廃炉発官R2第100号
令和2年8月19日

福島第一原子力発電所 特定原子力施設に係る実施計画 変更認可申請書

5・6号機サブドレン集水設備復旧に伴い、下記の通り変更を行う。

また、メタルクラッド開閉装置における地絡しゃ断導入に伴い、下記の通り変更を行う。

図-1 サブドレン他水処理施設の全体概要図 (1/2)

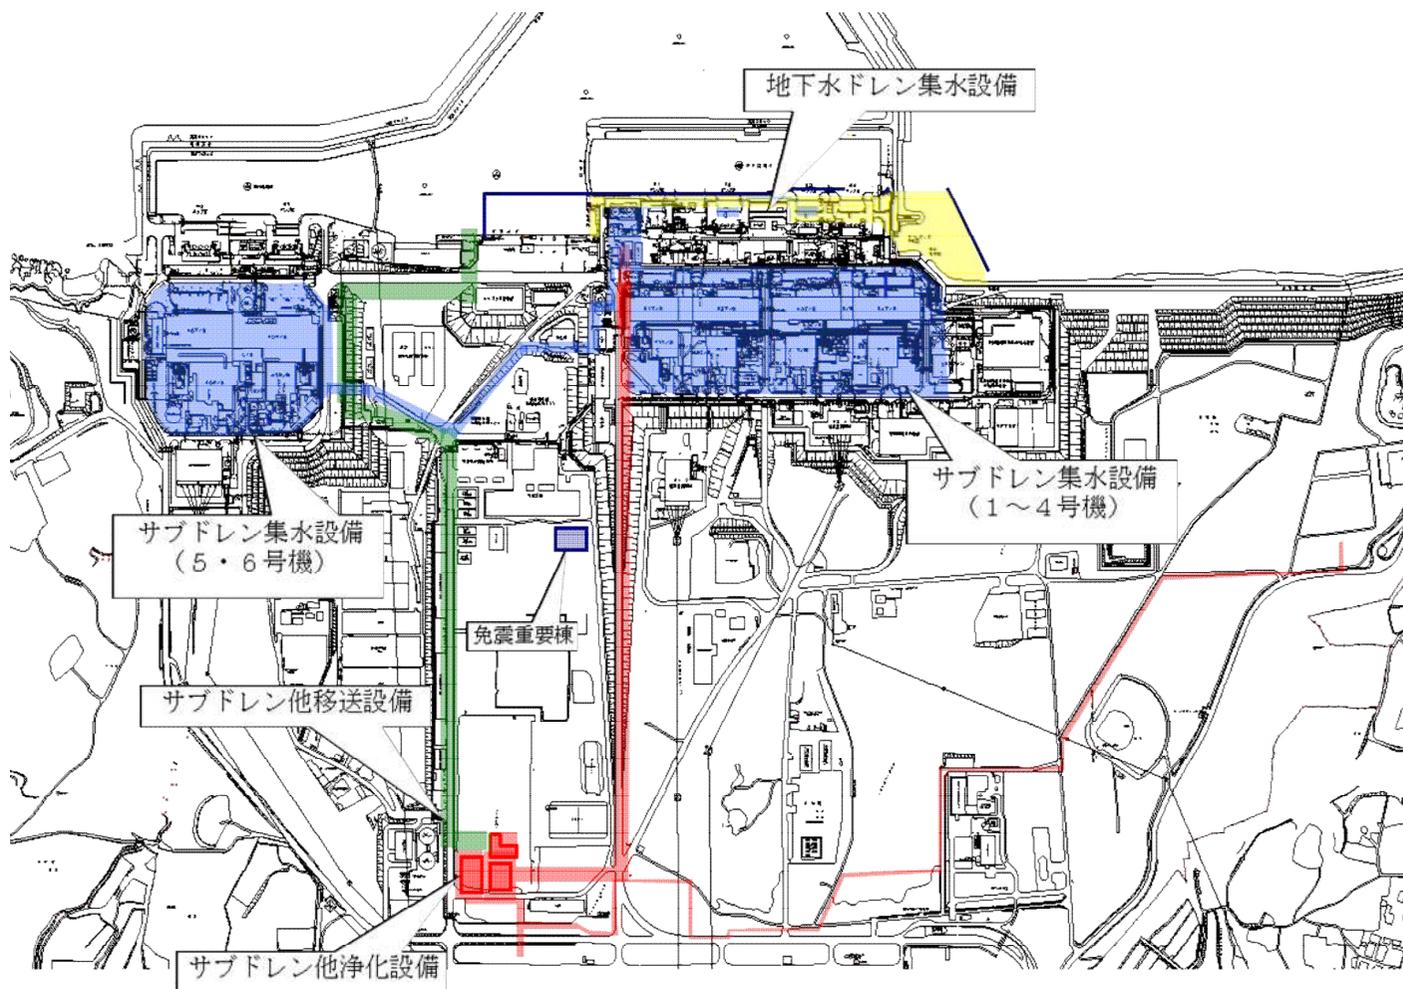
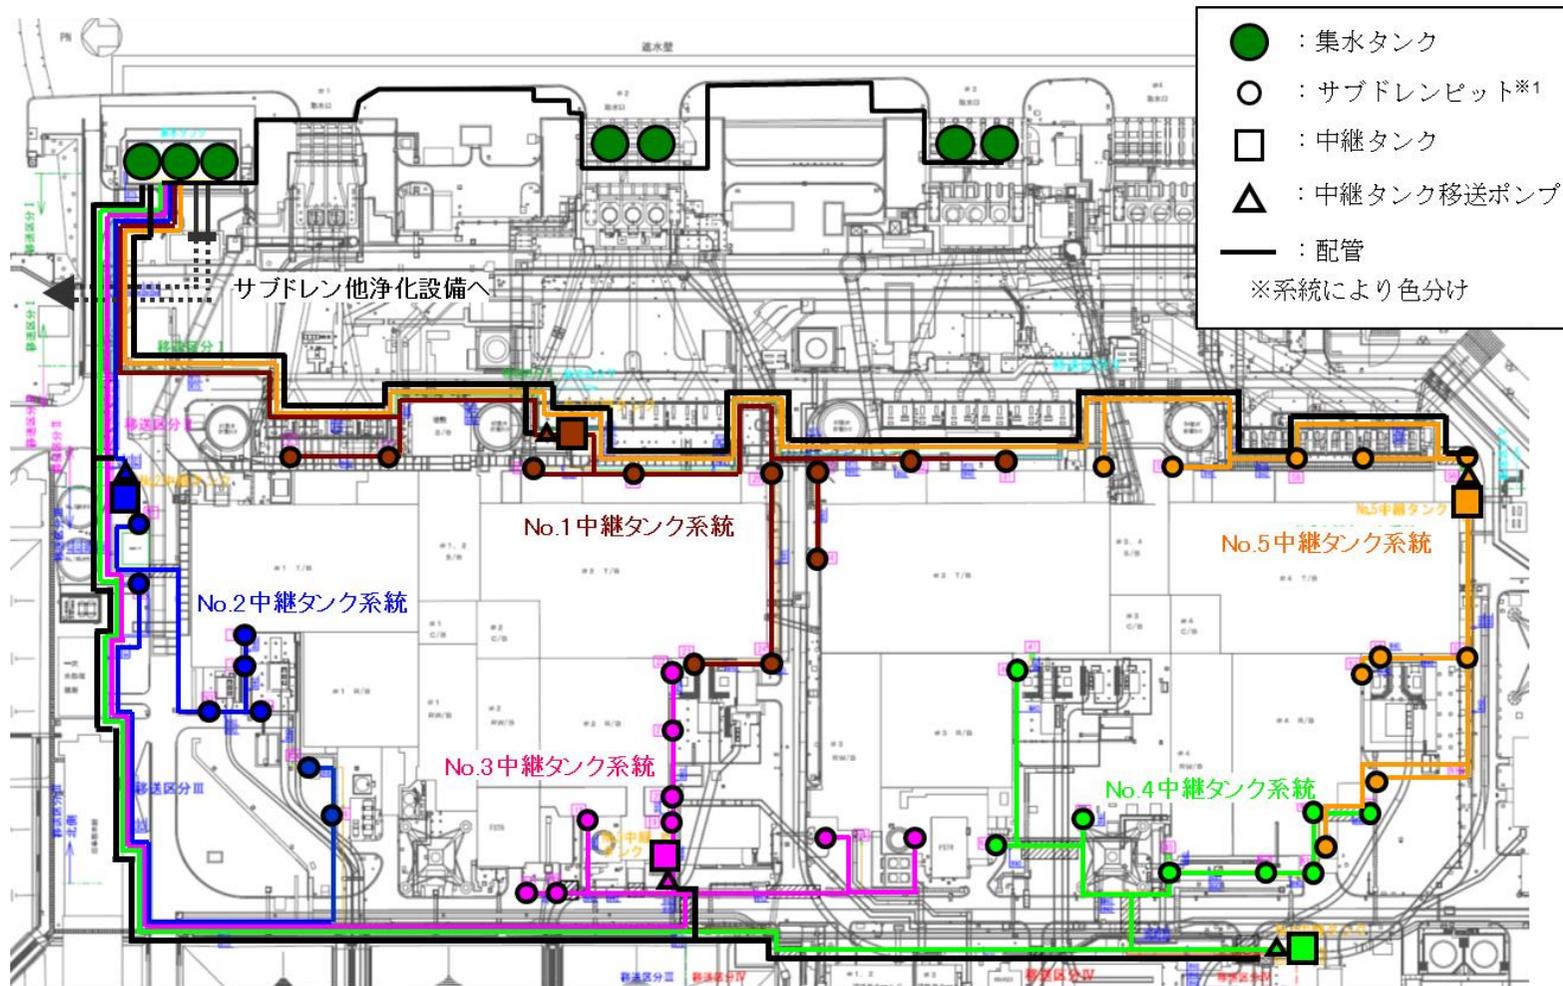
- ・5・6号機サブドレン集水設備復旧に伴う全体概要図及び系統構成図の記載の変更
- ・5・6号機サブドレン集水設備系統図の追加
- ・記載の適正化

※5・6号機サブドレンピットから汲み上げた地下水は、集水タンクへ移送する。（「添付資料-15 5・6号機サブドレン集水設備復旧による地下水流入低減について」参照）

図-9 サブドレン集水設備系統図 (5・6号機)

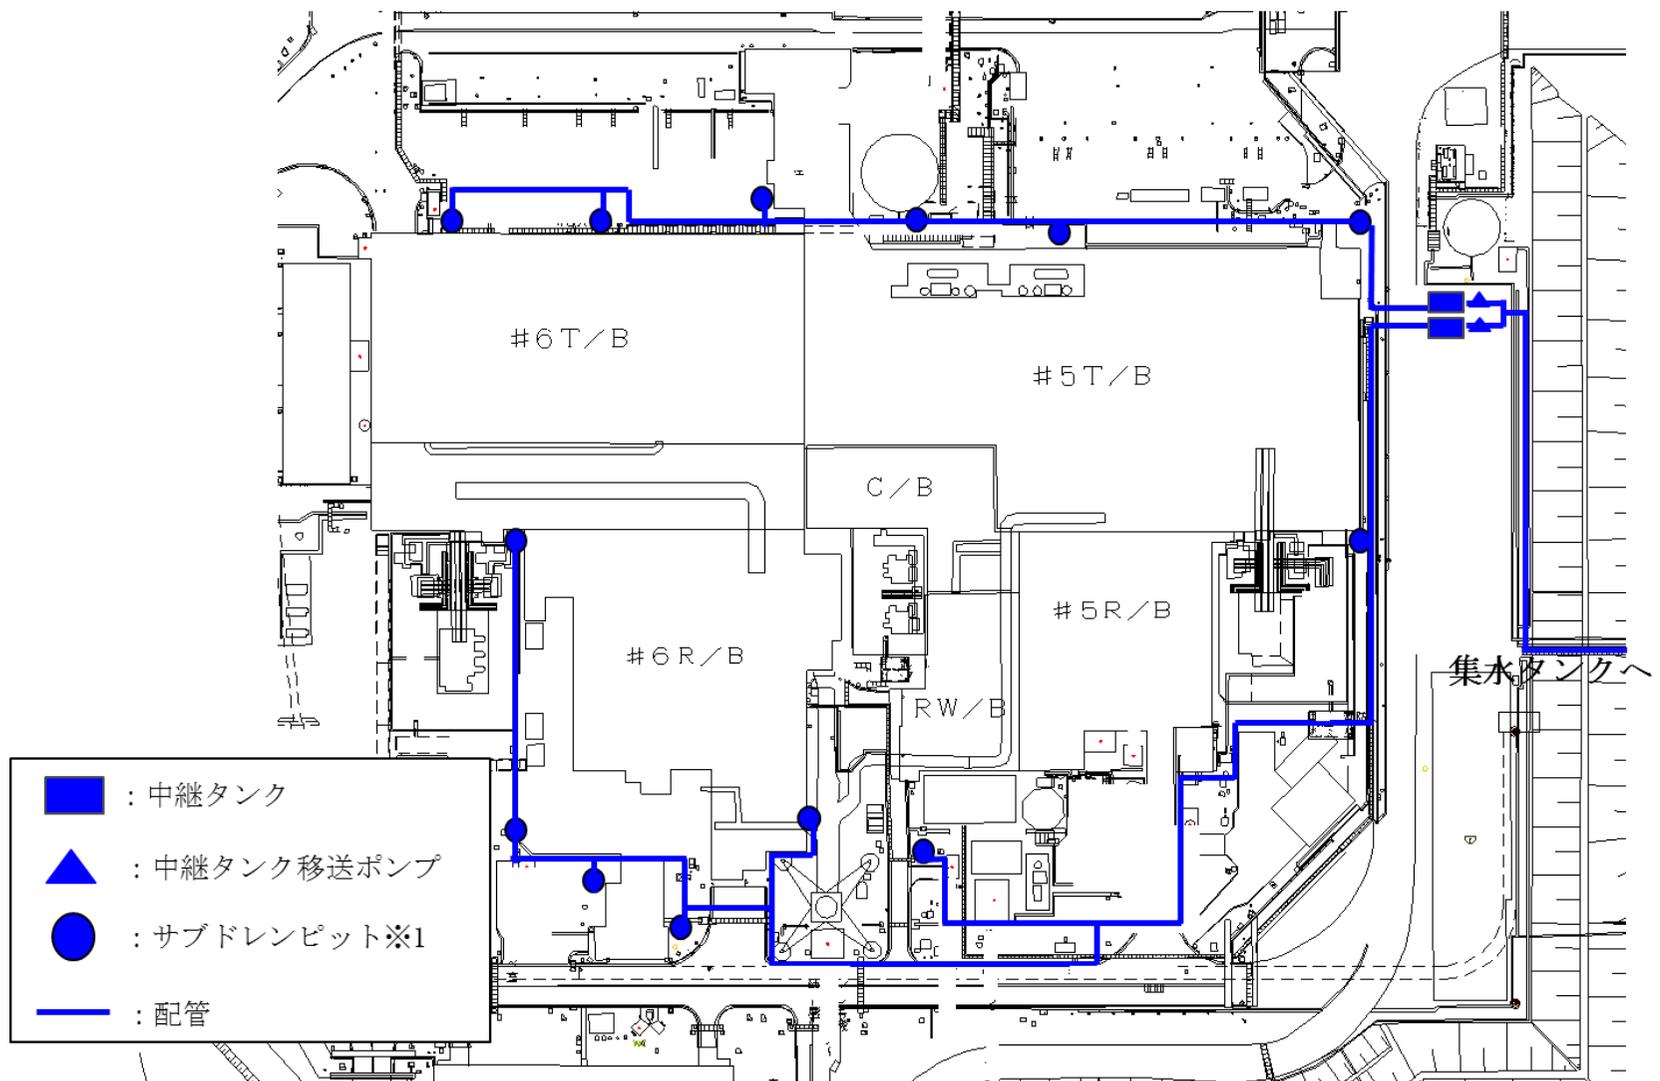
5・6号機サブドレン集水設備は、揚水ポンプ、中継タンク、中継タンク移送ポンプ及び移送配管で構成する。（「添付資料－1 図－9 サブドレン集水設備系統図（5・6号機）」参照）

※1揚水ポンプと水位計は、サブドレンピット内部に設置されている。(揚水ポンプ：各ピットに1台ずつ、計13台、水位計：各ピットに1台ずつ、計13台)
